OGGETTO: Piano Regionale delle Attività Estrattive (PRAE).

Procedura di VAS – Fase di Valutazione (art. 15 del D.Lgs. 152/2006) –
Consultazione dei soggetti competenti in materia ambientale (art. 14 D.Lgs.
152/2006)

Espressione del parere di competenza.

Il presente parere, oltre a contenere le osservazioni della Città metropolitana di Torino espresse in qualità di soggetto competente in materia ambientale su tematiche proprie della Valutazione Ambientale Strategica, riporta le riflessioni di carattere tecnico derivanti dall'esperienza maturata dagli uffici dell'Ente nell'esercizio della propria attività istruttoria ed amministrativa sugli specifici temi del piano.

TAVOLA 03 P ATO BI-NO-VC – CARTA DEI POLI ATO BIELLA-NOVARA-VERCELLI

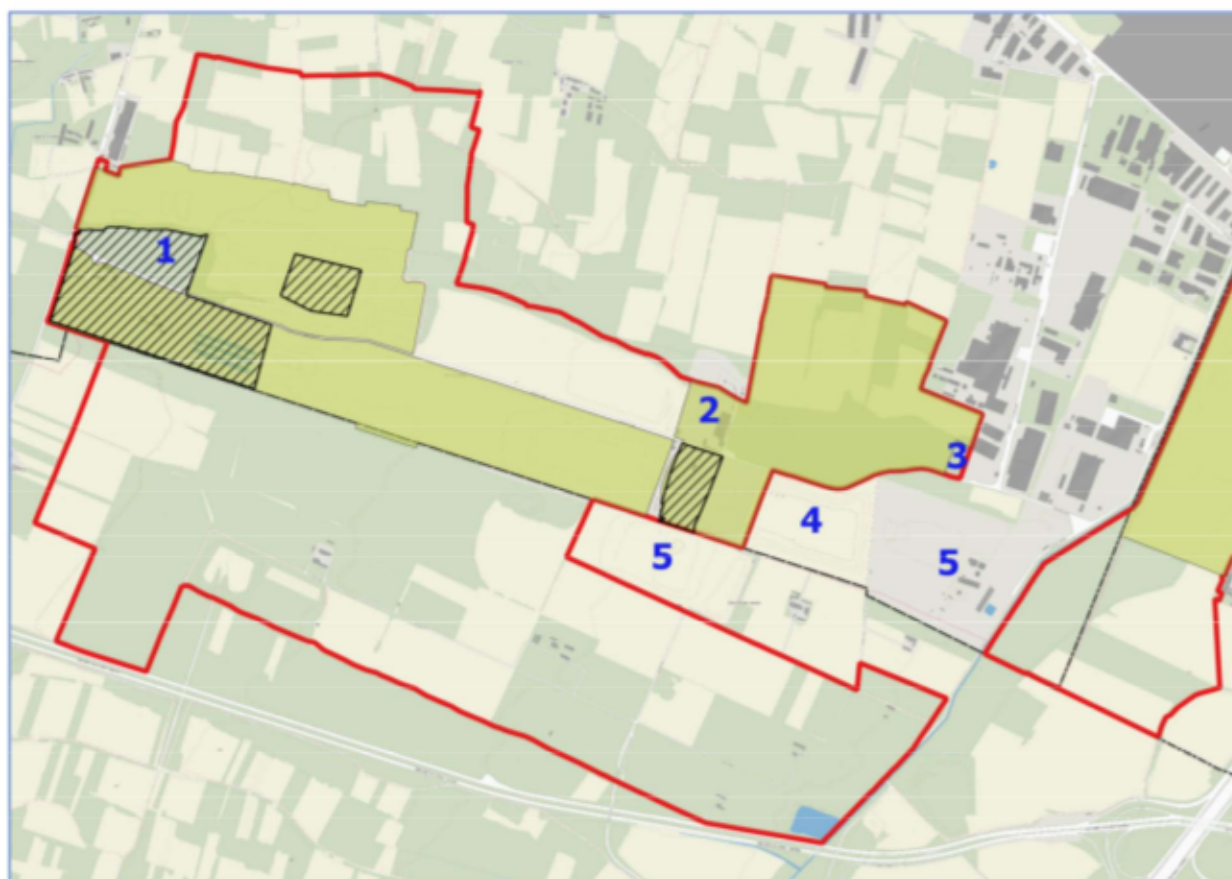
Si suggerisce di valutare se è opportuno inserire parti dei poli estrattivi "V01110 - Santhià" e "V01111 – Cavaglià – Alice Castello" in prossimità e a valle, rispetto alla direzione di deflusso della falda, di discariche di rifiuti urbani e di rifiuti speciali non pericolosi (indicate con n. 5 nella mappa allegata). La presenza di vuoti di cava a stretto contatto con le discariche potrebbe determinare problematiche nella gestione del percolato e del biogas.

Si segnala che parte del polo estrattivo "V01110 – Santhià" è inserito nella "fascia di rispetto aree discariche e polo tecnologico" del PRG del Comune di Cavaglià.

Si osserva l'apparente incongruenza tra le risultanze dello studio che ha portato alla delimitazione del bacino "Valle Dora" Cod. 01016 e l'individuazione del Polo estrattivo "Cavaglià – Alice Castello Cod. V01111 riconosciuto dal PRAE al suo interno. Tale polo di fatto raddoppia la superficie disponibile alla prosecuzione e/o l'ampliamento delle attività esistenti o all'insediamento di nuove attività, rispetto ai limiti delle superfici occupate da attività estrattive con autorizzazioni attualmente vigenti o in recupero. Tenendo conto dell'andamento dell'attività estrattiva delle cave già presenti

- COD. CAVA A0321B – Masserano – C.na Vota

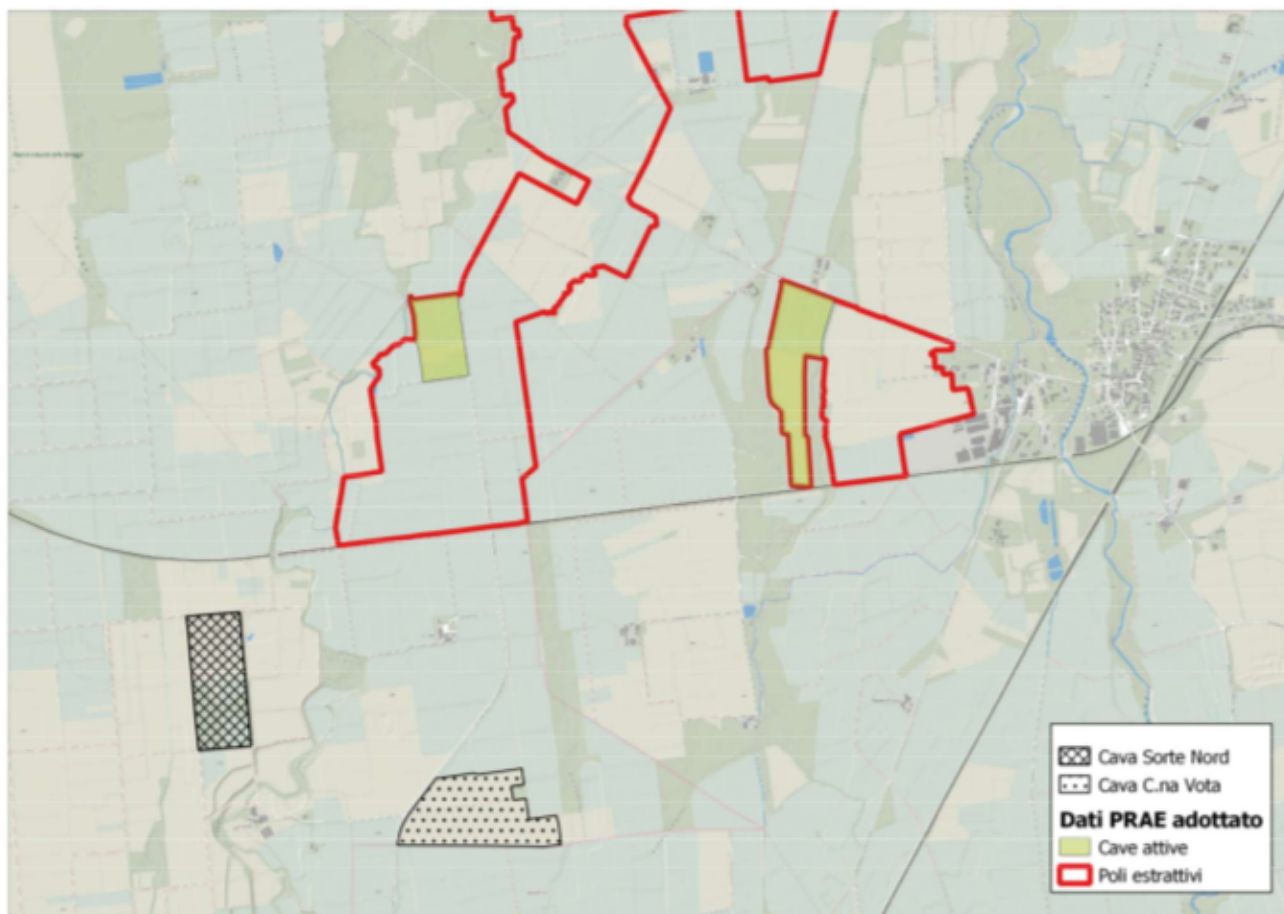
Si segnala l'ubicazione errata della cava nella mappa presente nella scheda, la corretta localizzazione è indicata nella mappa riportata di seguito dove si è rappresentata anche la Cava Sorte Nord in Comune di Castelletto Cervo (A-0302-B) ancora in fase di completamento del recupero (vedi legenda).

Qualora si ritenesse di mantenere il polo estrattivo V03001, si chiede l'inserimento di queste cave all'interno di detto polo per analogia con quelle indicate come attive all'interno dello stesso (materiale, procedimento, iter).
